RELATÓRIO DE VISTORIA

Identificação: DFCR-CSG-RV-051-2026;

Assunto: vistoria técnica em campo;

Relatório Tipo VT1 - Vistoria Semanal

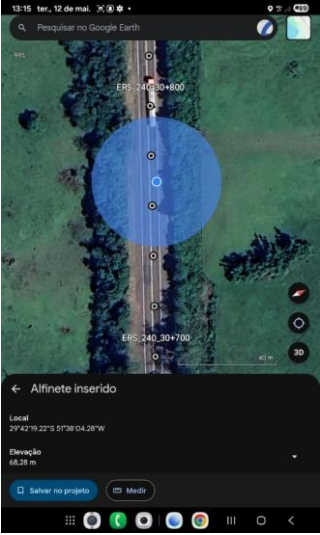
2.		 	Panela Item 3.1.1 do PER	RSC 287 008+260 (Acostamento)	Decrescente	24 horas
----	--	--	--	--	--------------------	-----------------

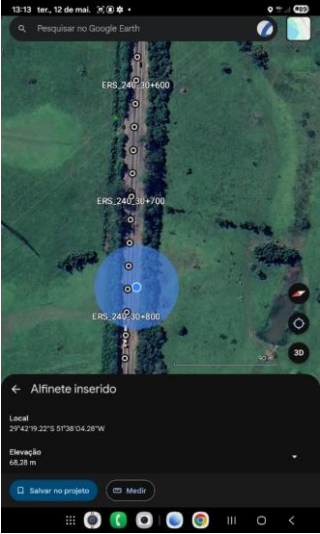
3.		 	Painela Item 3.1.1 do PER	RSC 287 009+850 (Acostamento)	Decrescente	24 horas
----	--	--	---	--	--------------------	-----------------

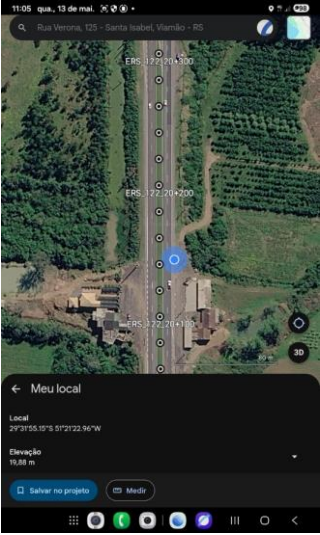
4.		 	Painela Item 3.1.1 do PER	RSC 287 019+840 (Acostamento)	Crescente	24 horas
----	--	--	---	--	------------------	-----------------

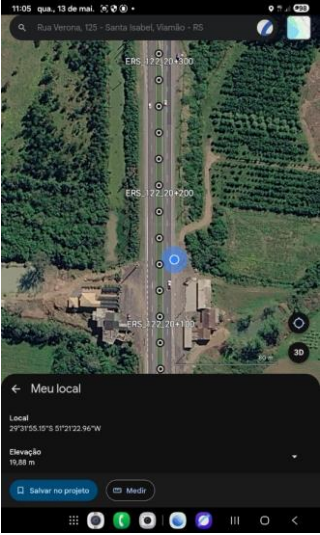
5.			Desnível entre Pavimento e Acostamento (Medição: 128mm) Item 3.1.1 do PER	RSC 287 020+310 (Acostamento)	Decrescente	72 horas
----	--	---	--	--	--------------------	-----------------

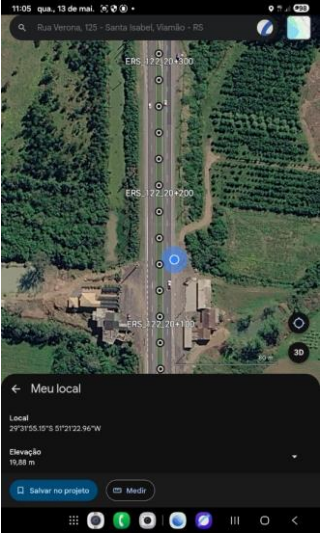
6.			Meio Fio Danificado Item 3.1.4 do PER	ERS 240 007+790 (Interseção)	Crescente	72 horas
----	--	--	--	------------------------------------	-----------	----------

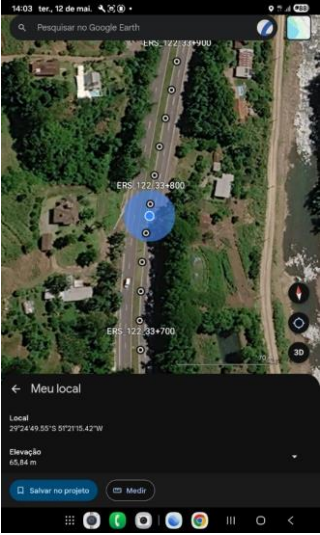
8.			Desnível entre Pavimento e Acostamento (Medição: 118mm) Item 3.1.1 do PER	ERS 240 030+780 (Acostamento)	Decrescente	72 horas
-----------	--	---	--	--	--------------------	-----------------

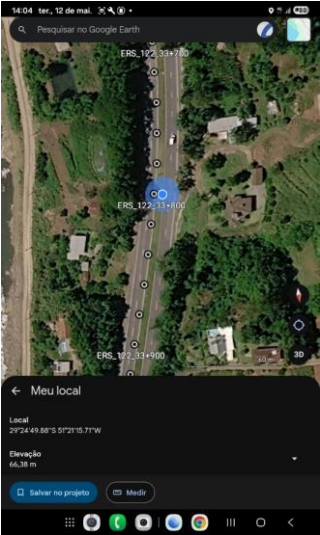
9.		 	Panelas Item 3.1.1 do PER	ERS 122 020+160 (Acostamento)	Crescente	24 horas
----	--	--	---	--	------------------	-----------------

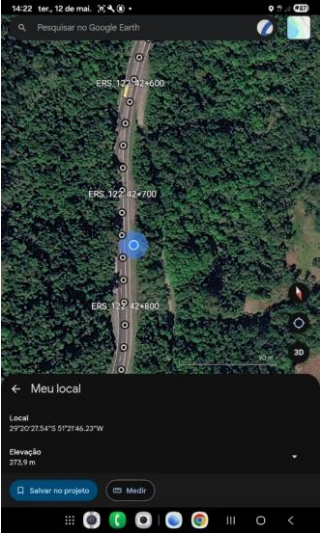
10.		 	Panela Item 3.1.1 do PER	ERS 122 020+165 (Acostamento)	Crescente	24 horas
-----	--	--	--	--	------------------	-----------------

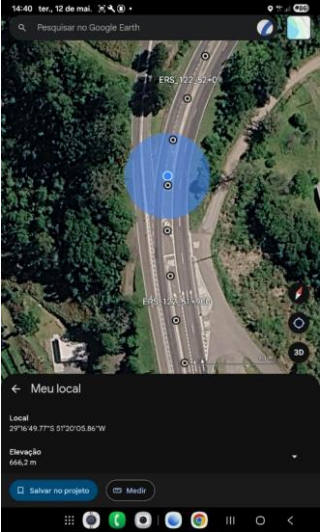
12.			Meio Fio Danificado Item 3.1.4 do PER	ERS 122 033+170 (Interseção)	Crescente	72 horas
-----	--	---	--	------------------------------------	-----------	----------

8. Com relação ao ID 12 a SERG/SPR/DFCR acolhe a justificativa apresentada pela concessionária, uma vez que o local encontra-se atualmente sob intervenção de obras. A intervenção deverá ser reprogramada e executada imediatamente após a liberação e conclusão definitiva das obras no trecho.

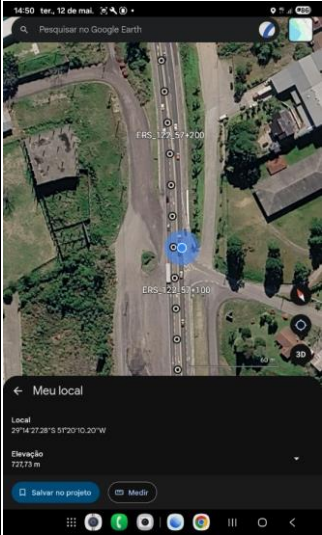
13.			Sinalização Vertical Danificada Item 3.1.2 do PER	ERS 122 033+790 (Canteiro Central)	Crescente	72 horas
-----	--	---	---	---	------------------	-----------------

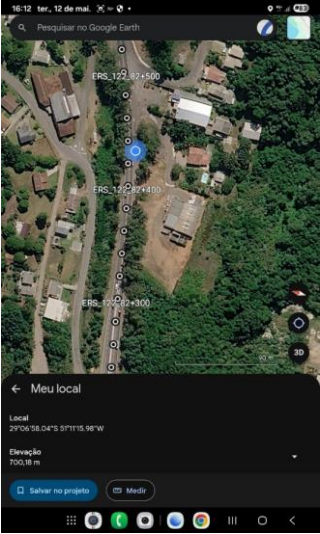
19.			Panela Item 3.1.1 do PER	ERS 122 057+180 (Acostamento)	Decrescente	24 horas
-----	--	---	--	--	--------------------	-----------------

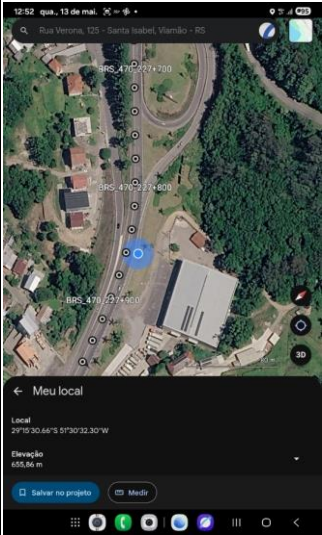
27.			Panela Item 3.1.1 do PER	ERS 446 001+940 (Acostamento)	Crescente	24 horas
-----	--	---	--	--	------------------	-----------------

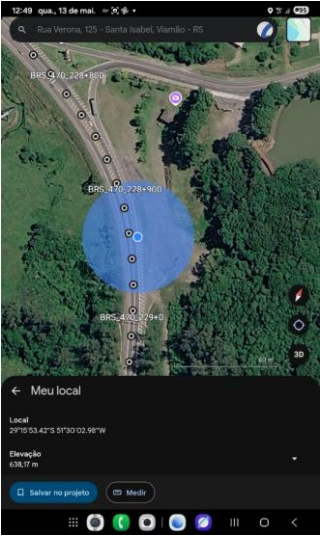
28.			Panela Item 3.1.1 do PER	ERS 446 001+960 (Acostamento)	Crescente	24 horas
-----	--	---	--	--	------------------	-----------------

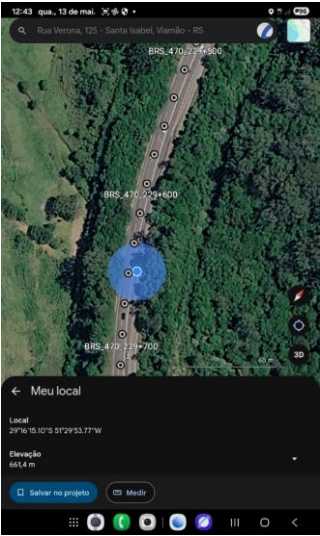
29.			Panela Item 3.1.1 do PER	ERS 446 006+790 (Acostamento)	Crescente	24 horas
------------	--	---	--	--	------------------	-----------------

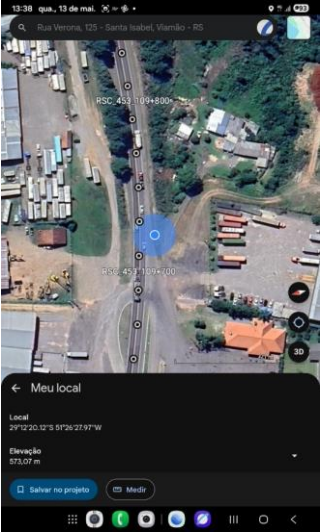
31.			Panelas Item 3.1.1 do PER	BRS 470 225+880 (Acostamento)	Decrescente	24 horas
-----	--	---	---	--	--------------------	-----------------

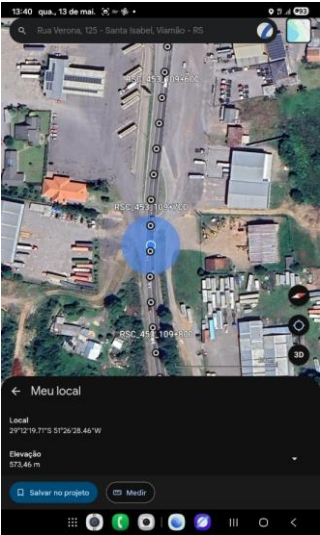
32.			Meio Fio Danificado Item 3.1.4 do PER	BRS 470 227+860	Decrescente	72 horas
-----	--	---	--	--------------------	-------------	----------

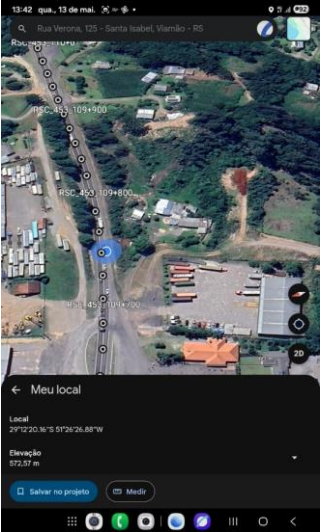
33.			Sinalização Vertical Danificada Item 3.1.2 do PER	BRS 228+945 228+945 (Interseção)	Decrescente	72 horas
-----	--	---	---	---	--------------------	-----------------

10. Para o ID 33, a concessionária justifica que o Projeto de Sinalização Vertical prevê a supressão do elemento neste ponto, sendo a placa removida em definitivo, não havendo previsão para a instalação de um novo elemento substituto. Assim, a SERG/SPR/DFCR acolhe a justificativa apresentada pela concessionária.
